リリーススクリューの仕様履歴について

標準型爪つきジャッキ MG-50~200 分解図

レバー回転 爪つきジャッキ MG-50

旧タイプ(3) (製造96年7月～06年9月)

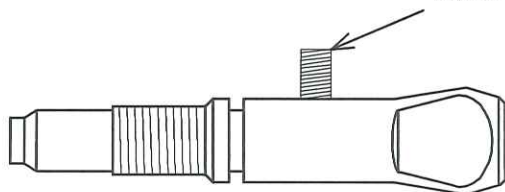
※セットスクリューを廃止。
リリーススクリューの長さが68mmから48mmに変更し、φ 8mmのスチールボールを追加。

※性能向上のためセットスクリューの径を4mmに変更。

※はずれ止めにセットスクリューを採用。
セットスクリューの径は3mm。

※はずれ止めにEスナップリングを使用。リリースにEスナップリング用の溝がある。

- (1) リリーススクリューを交換用としてご注文の場合は、新型とさせていただきます。(旧タイプは廃版としておりますのでご了承下さい。)
- (2) リリーススクリューの基本設計に変更はございませんので、どのタイプでもジャッキと不適合となることはありません。

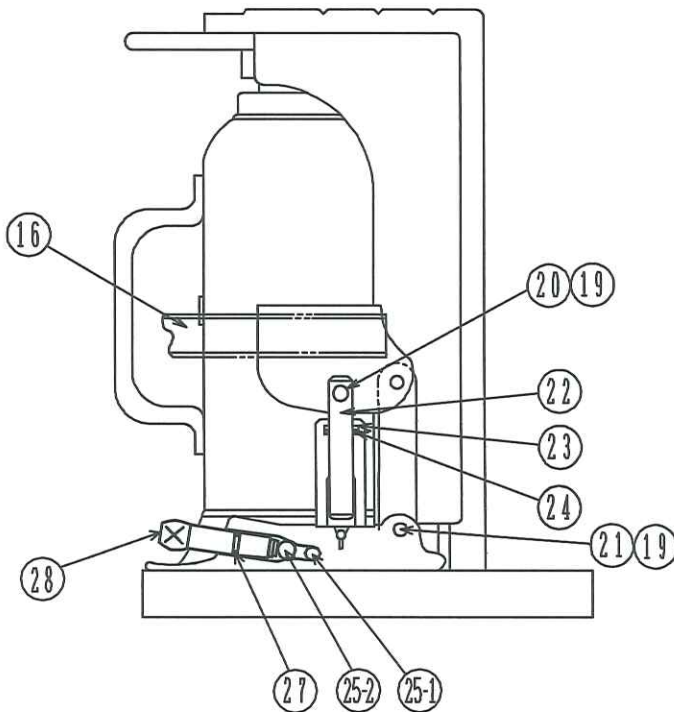
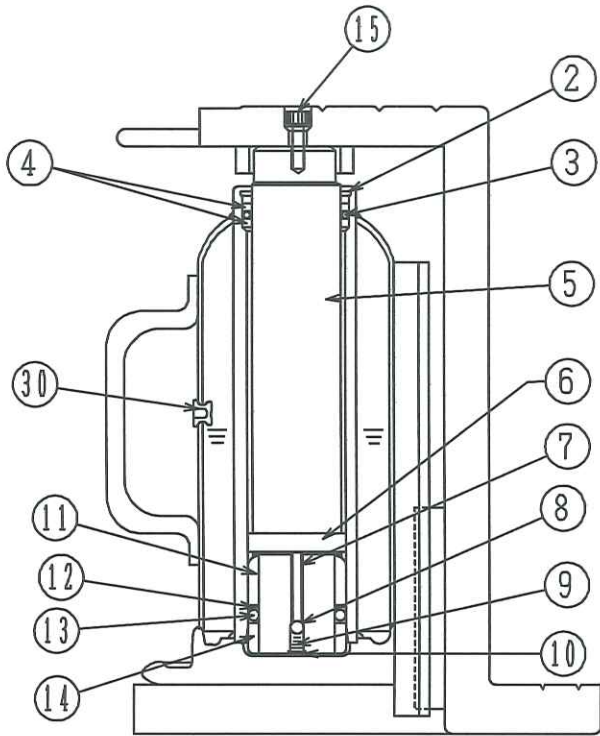
NO. 20のピンの代替えとなるピンです。
NO. 19のEスナップリングの代わりに割ピンとワッシャーを使用します。

※1 リリーススクリューは2006年10月から短くなりました。そのためφ8のスチールボールが必要になります
